**Asunto: Respuesta de Chiquita Canyon LLC a la Carta de Comentarios de la LEA sobre el Informe de Construcción Final, Instalación de Sondas de Monitoreo de Temperatura en 2024-2025 en el Vertedero de Chiquita Canyon**

Respuesta para la LEA - Comentarios sobre el Informe de la Construcción de las TMPs, Chiquita Canyon, LF

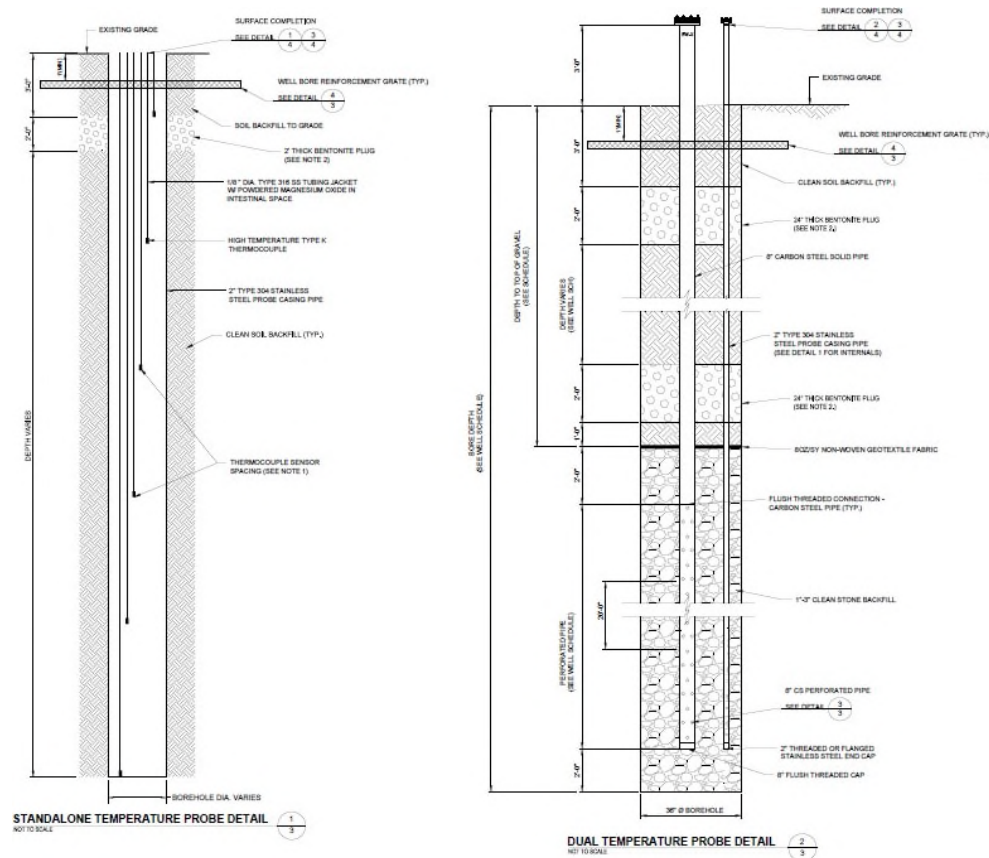
*4. Proporcionar información del fabricante o el número de modelo de las TMPs utilizadas.*

Las termocuplas instaladas son termocuplas Cleveland Electric modelo MGO-K-3-4-U.

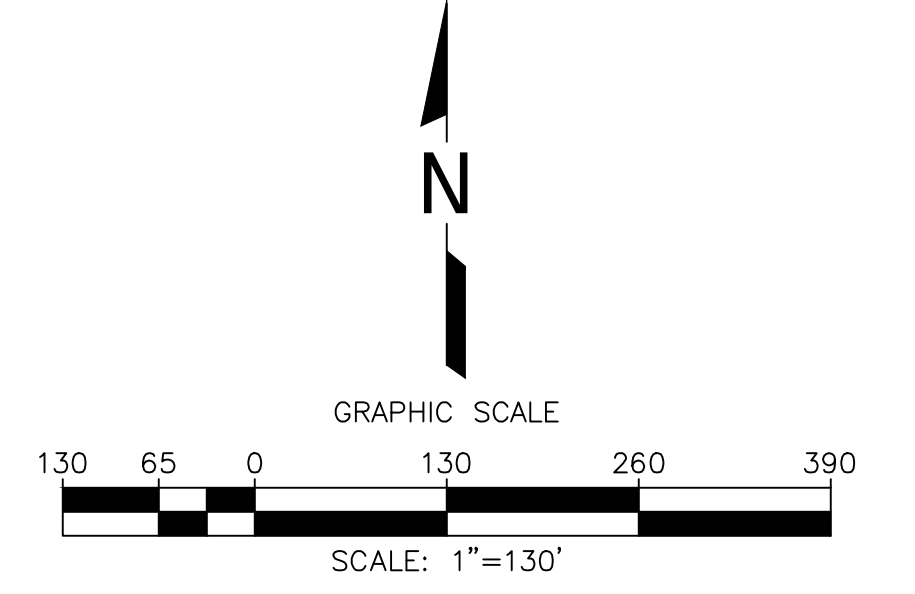
*6. Proporcionar los detalles de la construcción de la instalación de las TMPs. Similar al esquema a continuación.*

Los detalles de la construcción de las instalaciones de las TMPs se incluyen en el Informe Final Revisado adjunto, con fecha 6 de junio de 2026 y se incluye un esquema a continuación. Este esquema se proporcionó a la LEA en enero de 2024.

SHEET TITLE: EXISTING TEMPERATURE PROBE MAP  
 PROJECT TITLE: CHIQUITA CANYON LANDFILL  
 CASTAIC, CALIFORNIA

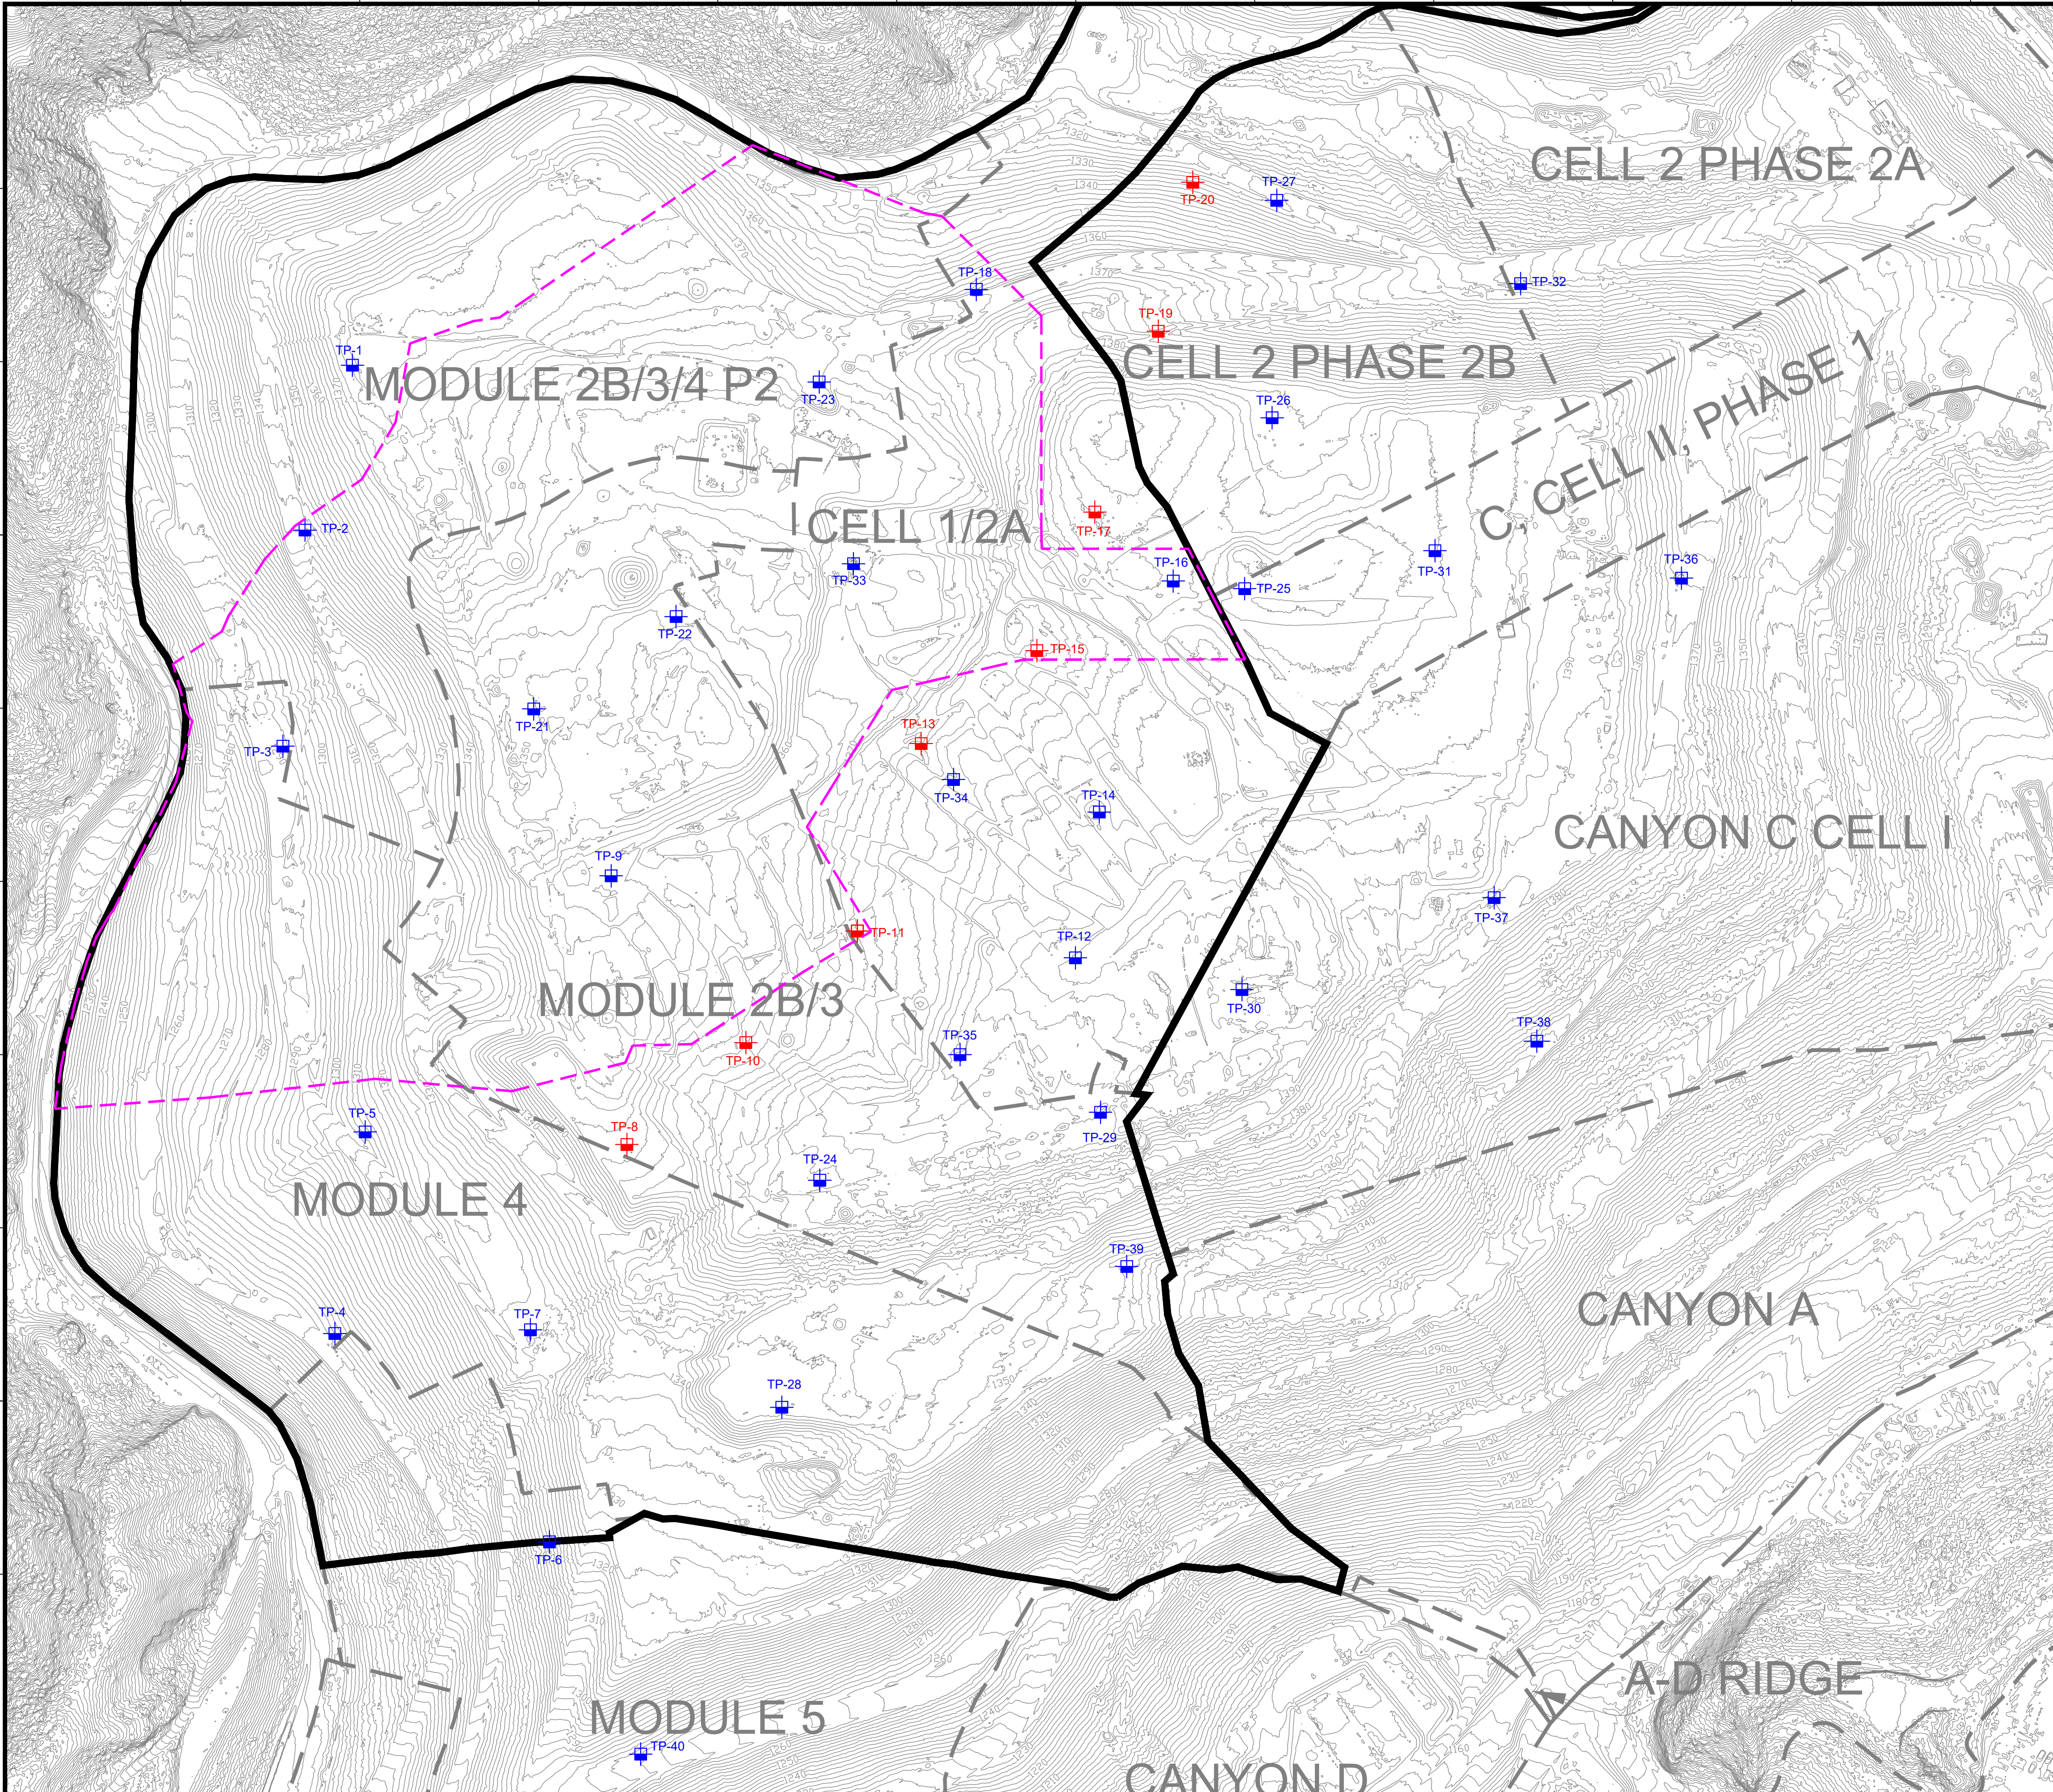
7. Proporcionar información sobre cómo se corrigieron o si se corrigieron las ocho sondas que fueron instaladas incorrectamente. CCL eligió instalar las sondas 25, 26, 27, 29, 30, 31, 32, 34 a una profundidad incorrecta. Las profundidades incorrectas de las TMPs se mostraron en febrero de 2025 y las cuatro primeras TMPs se instalaron a 25, 40, 50 y 70 pies y no a 15, 30, 45, 60 pies como se requirió.

En abril de 2025 se instaló TMP-35 a la profundidad correcta. En mayo de 2025, las ocho TMPs demostraron estar en la profundidad de instalación correcta sin explicación en la planilla de cálculo en Excel. Proporcionar los planos tal como están todas las TMPs, mostrando las profundidades reales. Proporcionar evidencia de que esto se corrigió o se actualizó en la planilla de cálculo.

Las TMPs TP-25, TP-26, TP-27, TP-29, TP-30, TP-31, TP-32 y TP-34 fueron instaladas en las profundidades previstas; sin embargo, se programaron longitudes de termocuplas incorrectas en el sistema de control de monitoreo remoto. Cada TMP tenía termocuplas en los intervalos relevantes, pero los datos fueron informados inicialmente en profundidades incorrectas. Las profundidades informadas fueron corregidas en mayo de 2025, como se documenta en las actualizaciones semanales de las TMPs presentadas a la LEA durante ese período. Como se detalla en la sección de Modificaciones de las Profundidades de las Perforaciones de los Pozos del Informe Final revisado.

En febrero de 2025, las termocuplas en TP-25, TP-26, TP-27, TP-29, TP-30, TP-31, TP-32 y TP-34 estaban exhibiendo profundidades incorrectas de 25, 40, 50 y 70 pies. Desde ese momento, las profundidades de instalación finales para estas termocuplas se han verificado y actualizado en el sistema de monitoreo, como se resume a continuación.

- Las TMPs TP-25, TP-26, TP-27 y TP-34 tienen termocuplas instaladas en profundidades a 15, 30, 45 y 60 pies.
- Las TMPs TP-30 y TP-32 tienen termocuplas instaladas en profundidades a 15, 30, 45 y 70 pies.
- Las TMPs TP-29 y TP-31 tienen termocuplas instaladas en profundidades a 15, 30, 45 y 80 pies.
- Las termocuplas a los 60 pies, 70 pies y 80 pies fueron instaladas en lugar del intervalo a 75 pies.

A solicitud de la LEA, la planilla de Excel se presenta como parte de las actualizaciones semanales de las TMP, que se elabora con datos crudos y por lo tanto no incluye texto explicativo. Los mapas de todas las TMPs tal como se encuentran adjuntos, como se estipula en la carta con fecha 8 de mayo de 2024, en los puntos 2 y 3 y en la Orden de Cumplimiento de la LEA del 6 de junio de 2024. Las profundidades reales se incluyen en las planillas de cálculo semanales que contienen datos crudos, que se presentan a la LEA como parte de las actualizaciones de las TMPs.
